嘉磐惠文

申請日期	年 月 日	戶別	14 樓 M 戶
------	-------	----	----------

客戶工程變更單

M戶 地坪材質範圍示意平面圖

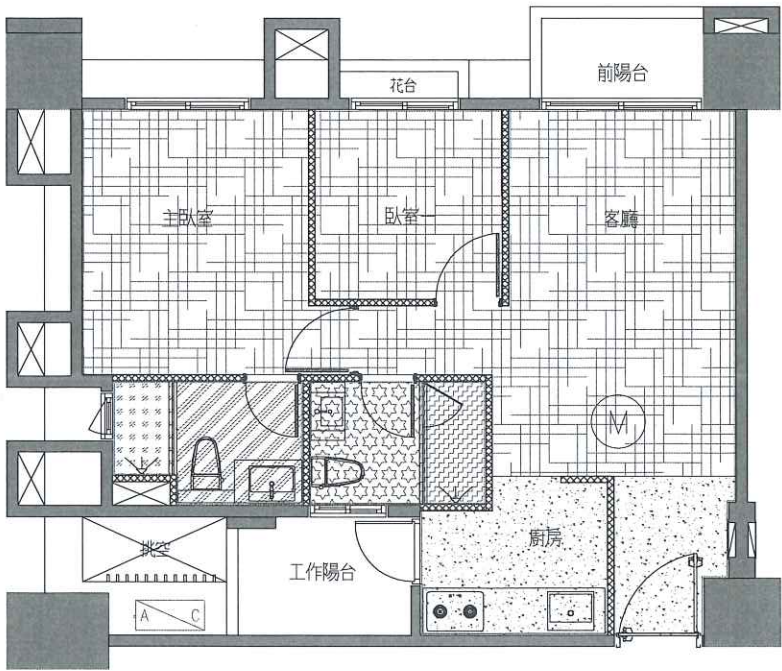
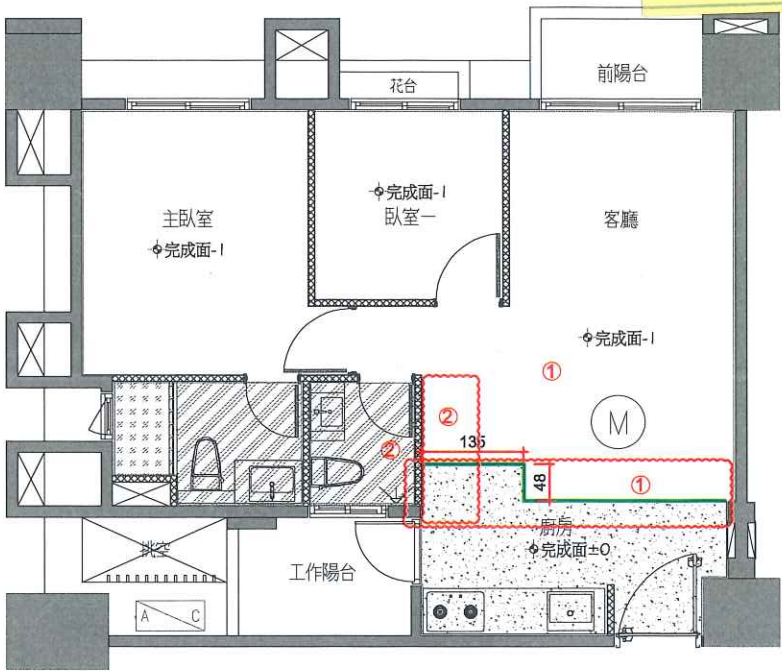
1.浴室外地板變更包含:

a.木地板全退

(打底完成面-1)

b.玄關、廚房地磚範圍變更

c.降躁範圍變更

2.客浴變更包含:

a.地壁磚變更主浴地壁磚

—b.濕區地磚追減

M戶 天花板範圍示意平面圖(套上層樑)

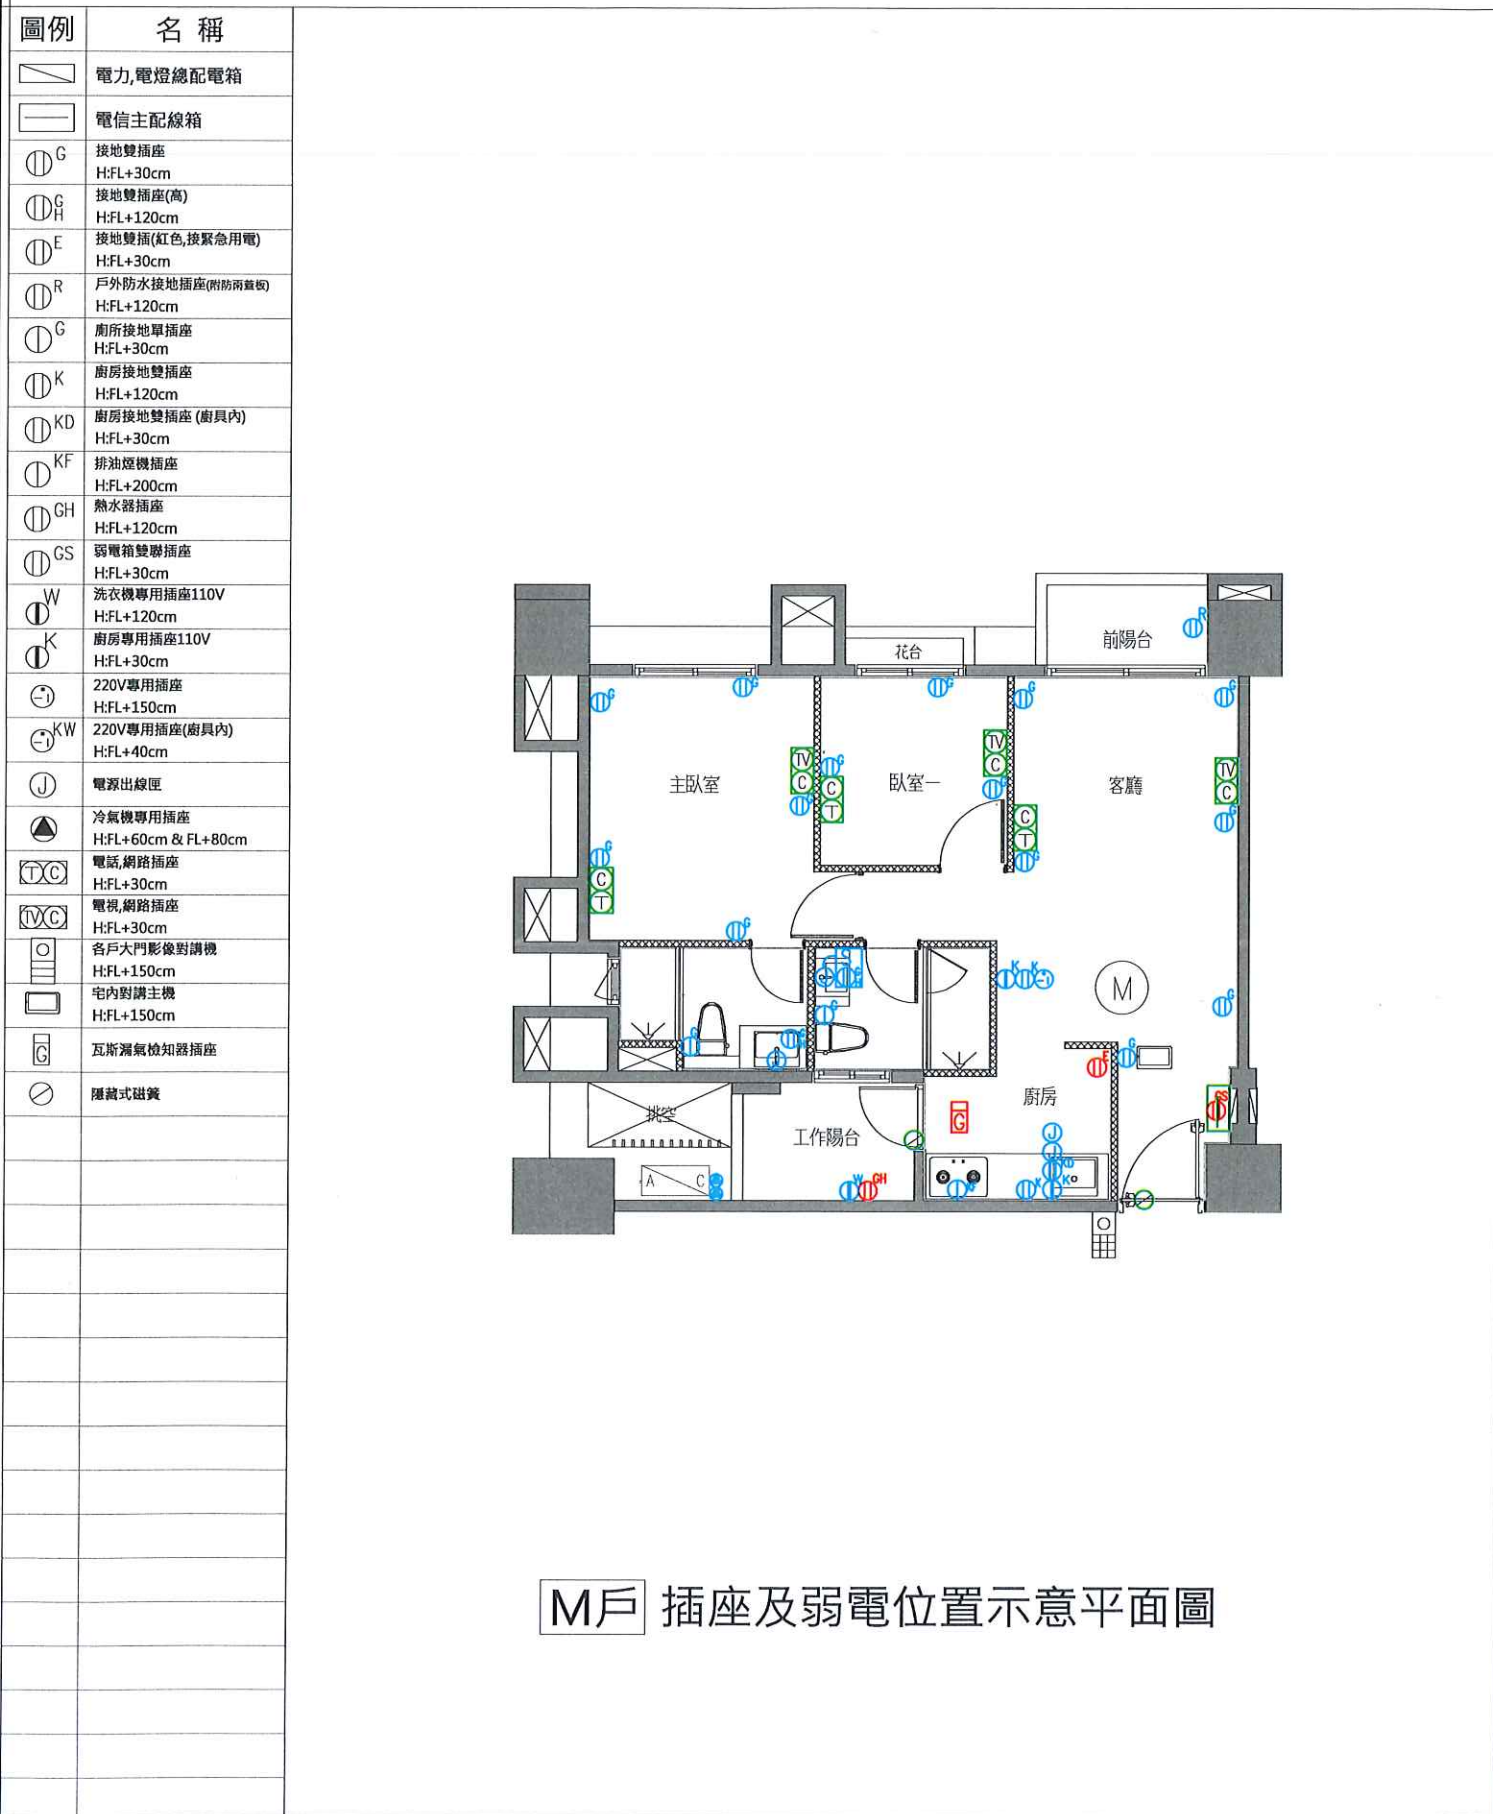
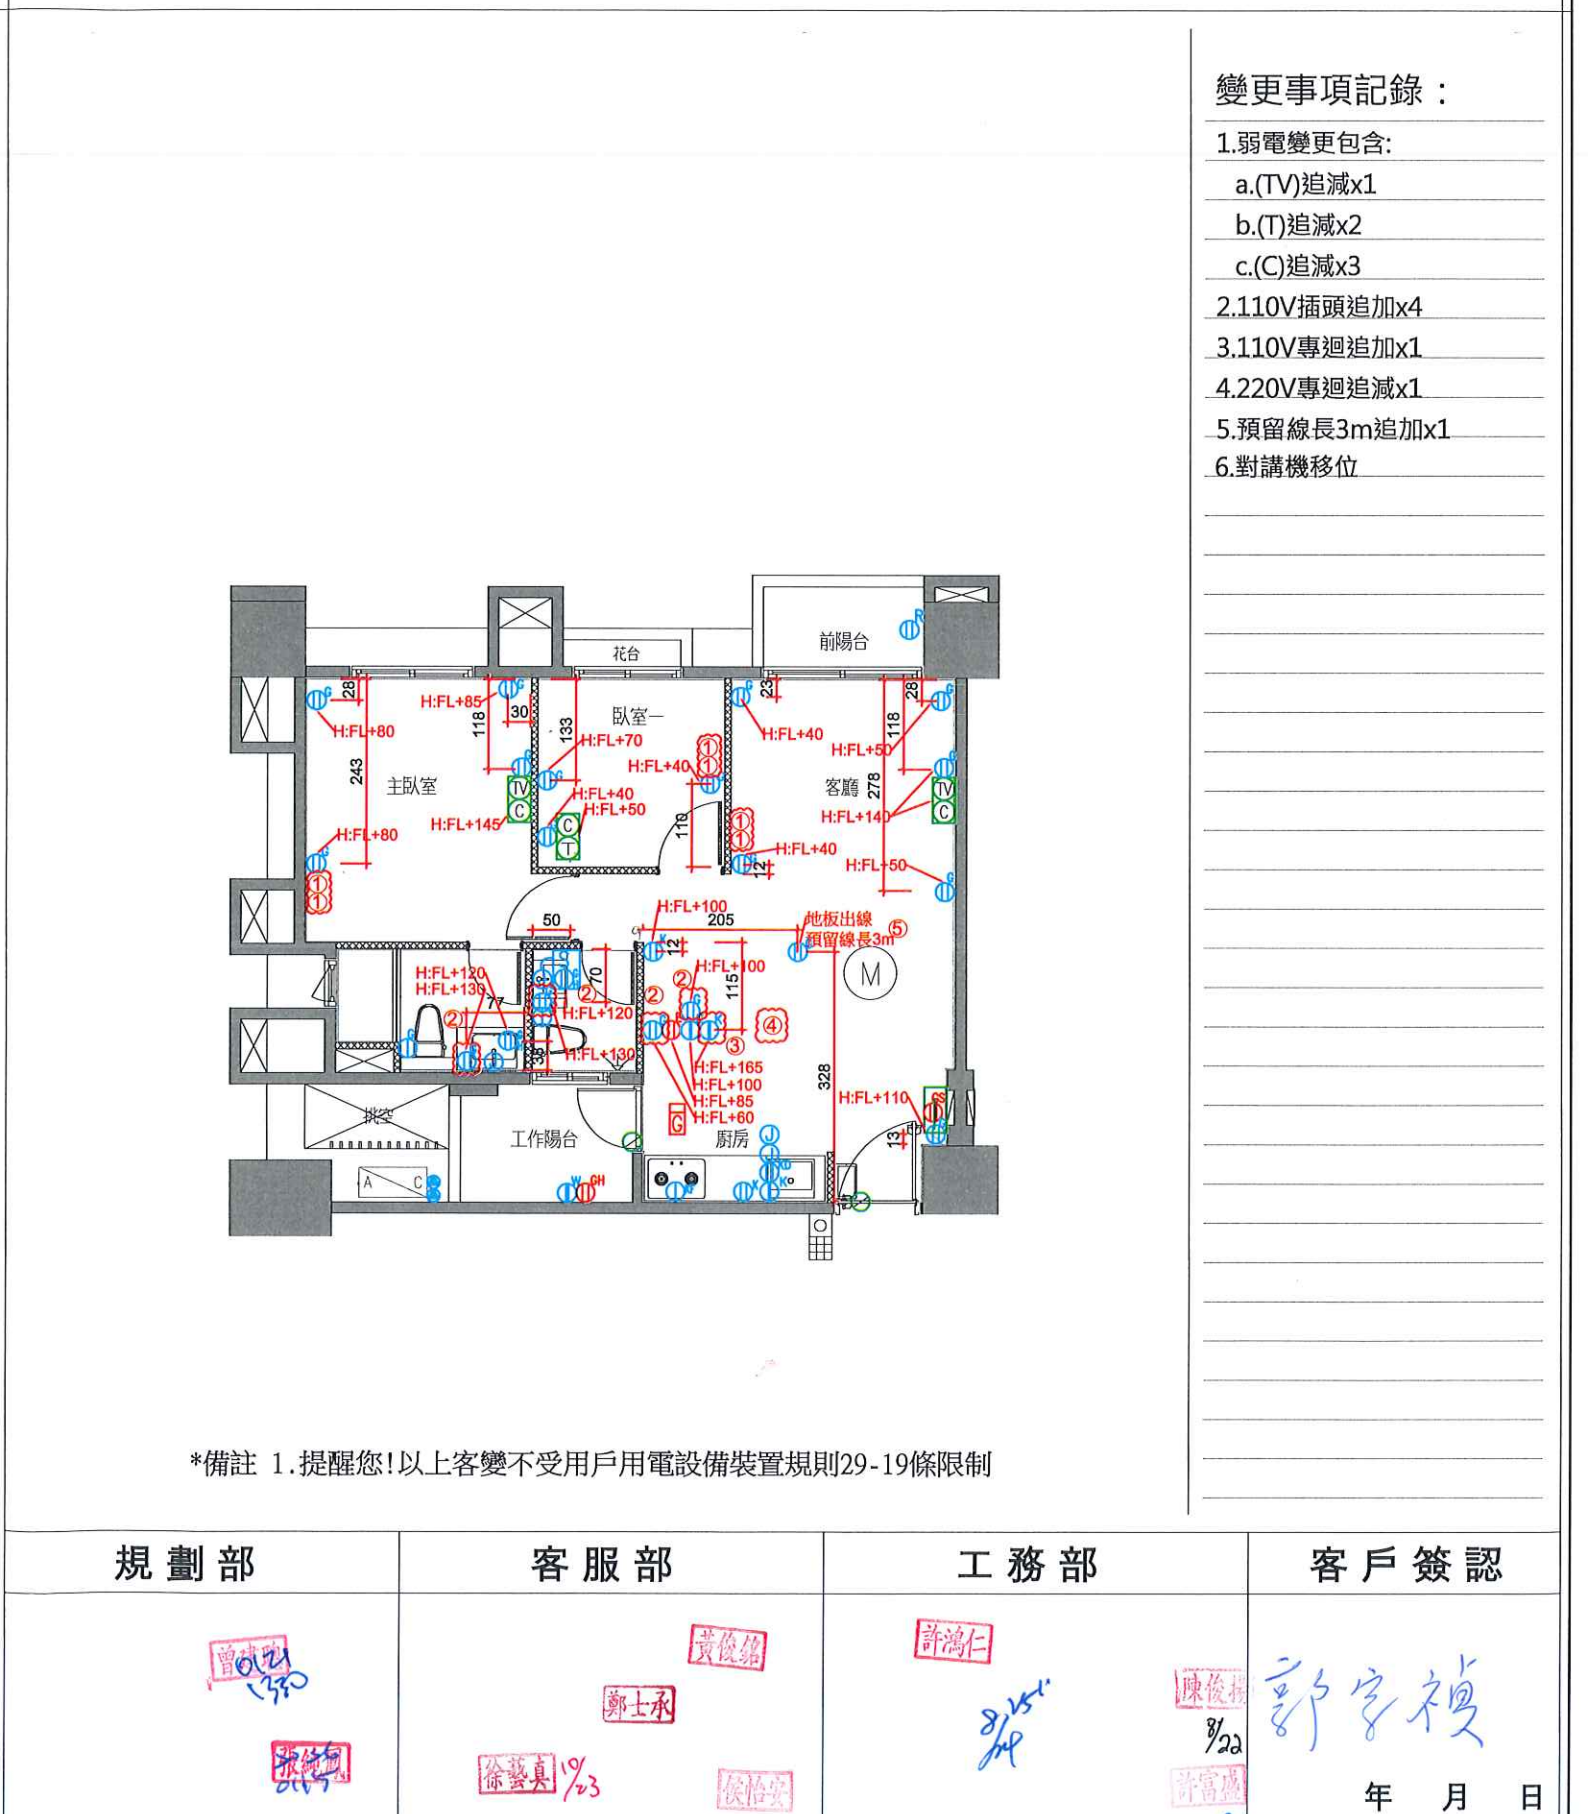
1.廚房天花板、立板、油漆範圍變更

2.客浴天花板、油漆範圍變更

M戶 電燈開關及迴路示意圖(套上層樑)

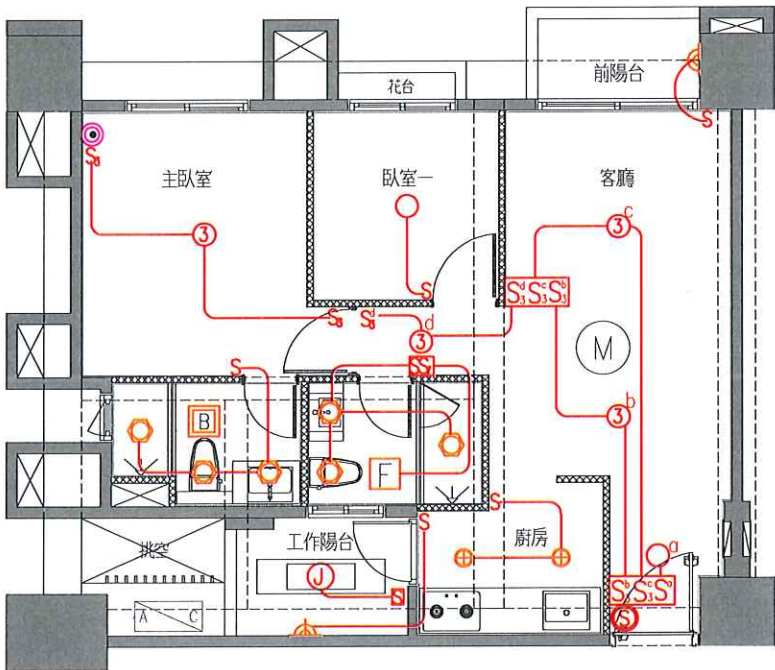
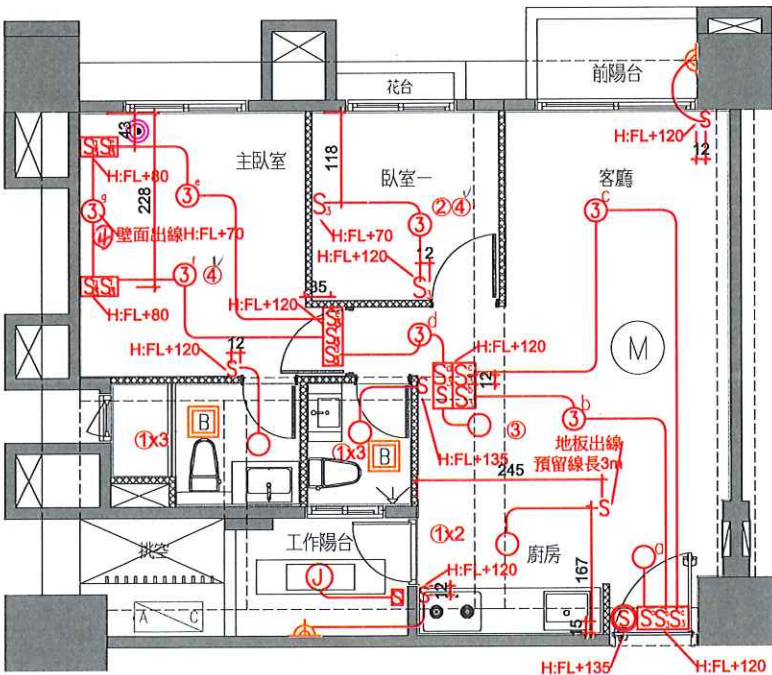
- 1.燈具追減x8
- 2.單切開關追減x1
- 3.單切開關追加x1
- 4.雙切開關追加x3
- 5.客浴換氣扇變更暖風機
(220V暖風機專迴追加)

M戶 排水示意平面圖(套下層樑)

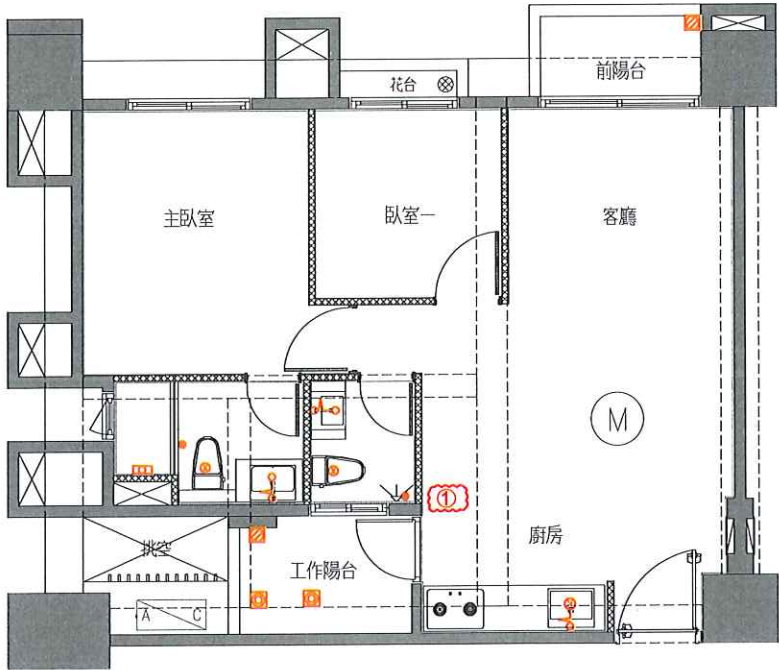
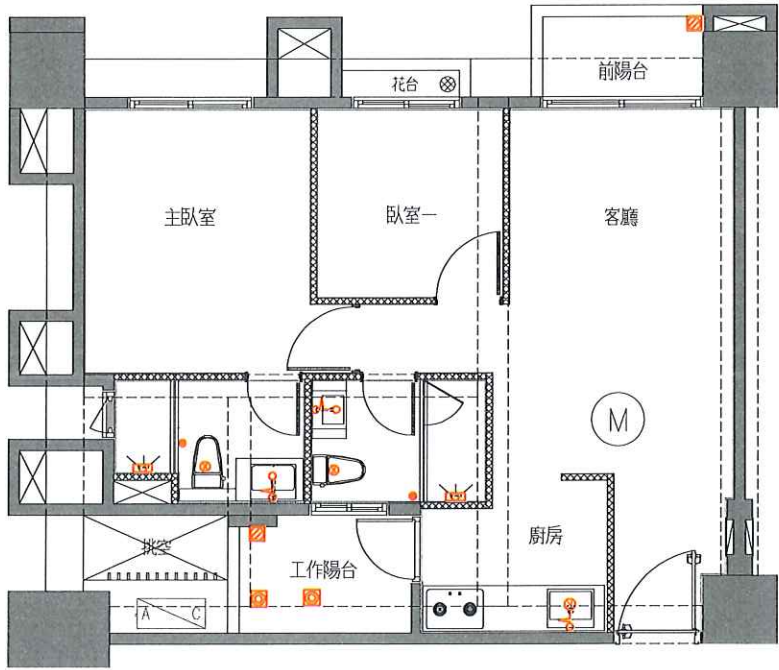
- 1.客浴濕區排水追減x1
- 2.
- 3.
- 4.
